DIKKEDOKKEN REGULERING

VEDLEGG 2 ILLUSTRASJONER TIL SVAR PÅ INNSIGELSE

Før og etter

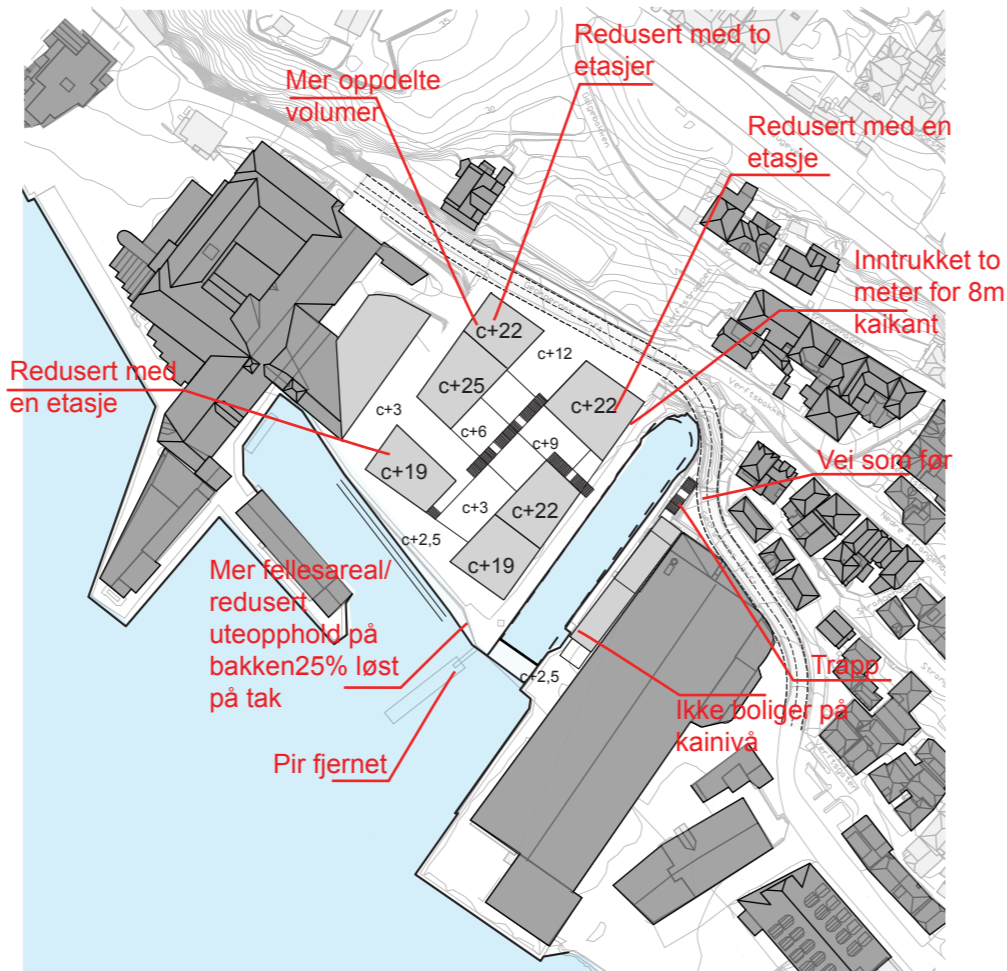
På bakgrunn av merknader og fagnotat er det foreslått en rekke endringer i planen:

- reduserte høyder
- nedtrappede volumer som kaster mindre skygge
- mer synlig pipe
- færre parkeringsplasser
- pir fjernes
- dokkhuset får publikumsfunksjoner på gateplan
- veien utvides ikke over dokken
- større areal på bakkeplan gjøres til felles uteoppholdsareal

Alternativ 1	sendt til 1. gangs behandling:	Revisjon:
Bygg nord	BKB1: 5 etg, c+28	3 etg, mot gate c+22 (halvdel vekk fra gate c+25)
Bygg øst	BKB2: 4 etg, c+26	3 etg, mot gate c+22
Bygg vest	BKB3: 6 etg, c+22	5 etg, fra kaikant c+19
Bygg sør	BKB4: 5 etg, c+19	5 etg og 6 etg, fra kaikant c+19 og c+22

PERSPEKTIV 1

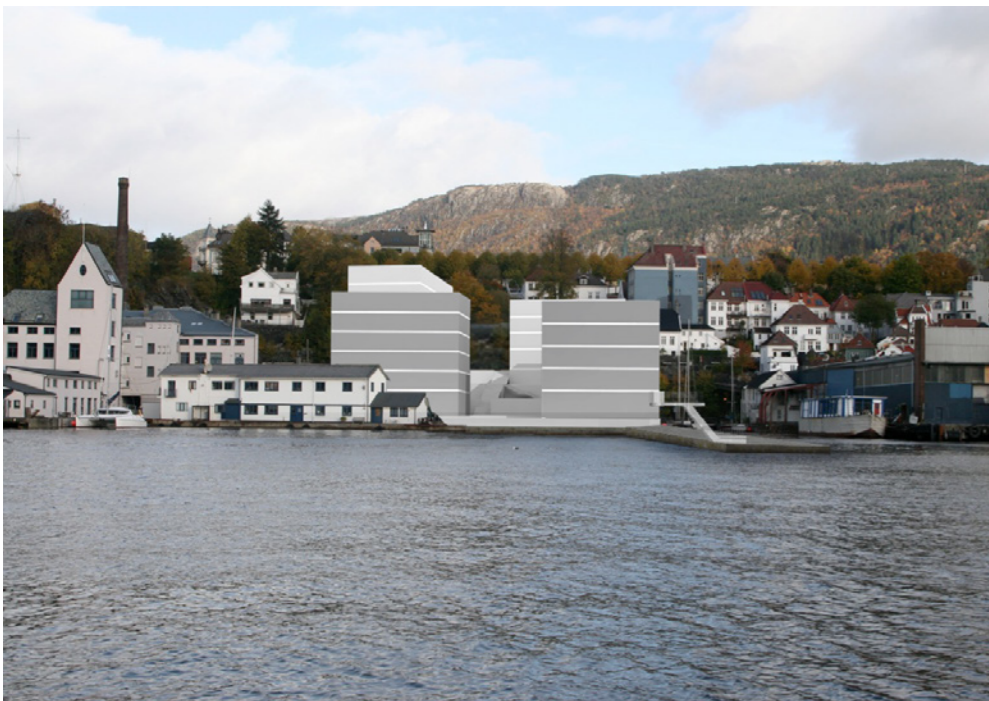
HØYRE: EKSISTERENDE SITUASJON
UNDER VENSTRE: FORSLAG SENDT TIL 1. GANGS BEHANDLING
UNDER HØYRE: REVIDERT SOM SVAR PÅ INNSIGELSE
